CE-437-ICP-2014

ASUNTO: Aclaraciones al Cartel Referencia: "LICITACION PÚBLICA No.2014LN-000006-UTN
CONSTRUCCIÓN DE II ETAPA NAVE DE LABORATORIOS SEDE CENTRAL

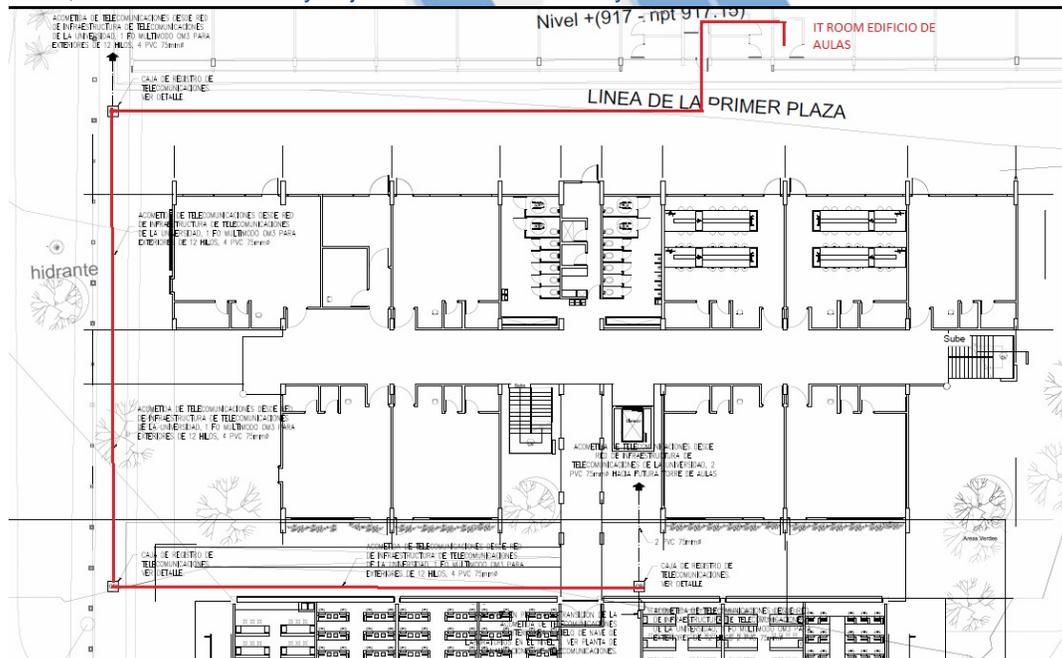
42. Indicar distancia de la ruta para la conexión de la fibra óptica del Edificio de aulas hasta el IT del 2do piso.

R// La ruta se indica en la imagen adjunta. La fibra saldrá aérea desde el rack del edificio de aulas, atraviesa los baños y baja en el cuarto eléctrico y continúa en tramo subterráneo.
